RIJKSWATERSTAAT DIR. BENEDENRIVIEREN.
 ARRONDISSEMENT DORDRECHT
 WERKEN NOORD EN MERWEDE.
 RIVIERVERRIJMING, SLIEDR DOOR-
 STEEK EN DIJKAAANLEG. VAKKEN
 WERKENDAM-KOP VAN 'T LAND-BAAN-
 HOEK.
 SITUATIE
 op gez. 1:10000
 teek. acc. bijlage 1
 blad no. 1074 B 7

Brief van 11 Februari 1946 No. 1458 F.
Kantschrift

Vijfeilandenplan

Opmerkingen naar aanleiding van het plan van Hoofdingenieur Stelling voor den Sliedrechtschen Doorsteek ingezonden 28 Juli 1944 onder No. 813.

Profielen op bijlage 2

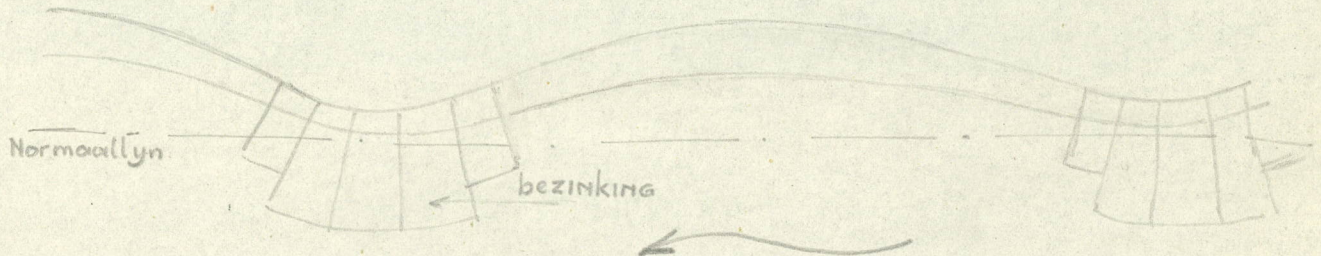
4. Bij de afsluitdammen (prof. 1 en 10) verdient het waarschijnlijk de voorkeur de dammen van diluviale klei iets hooger op te trekken b.v. tot 0.50 m +, Op deze dammen zal eerst een kleikade tot 2 à 2,50 m + N.A.P. zijn op te trekken. Daartoe moet per getij eenigen tijd beschikbaar zijn, voordat de voet in de kleikade wordt bereikt. Hoe volgende uitvoering ook is, bij beide dammen zal met een sluitgat moeten worden gewacht. Nagegaan moet worden hoe lang dit moet zijn.

5. Prof. 4. Denken om draineering naar bermsloot.
6. Prof. 5a. Kan kade niet worden afgegraven en ter plaatse van de kade de weg gelegd ?
7. Prof. 9, 12 en 15. Zandlichaam is ingesloten tusschen bestaand dijkslichaam en nieuwe bekleding. Als bestaand dijkslichaam ook een zandkern heeft, dan dient buitenbekleding opgenomen. Indien kleikern dan voorziening voor draineering.

8. Prof. 6. Aangezien weg dezelfde functie heeft als bij prof. 10, hoofdtoegang nieuwe industrieterreinen, verdient het aanbeveling kruinsbreedte tot over schutsluis gelijk te houden aan prof. 10, opdat weg zelfde breedte kan verkrijgen.

9. Prof. 11 en 12. Voor bouwkeermuur moeten de boomrijen vervallen. Deze kunnen niet op dezelfde plaats worden hersteld.
10. Prof. 16 en 18. Kan weghoogte niet wat verlaagd ? (Volgens Waterstaatskaart is maaiveldshoogte hier 0.40 à 0.80 m +).
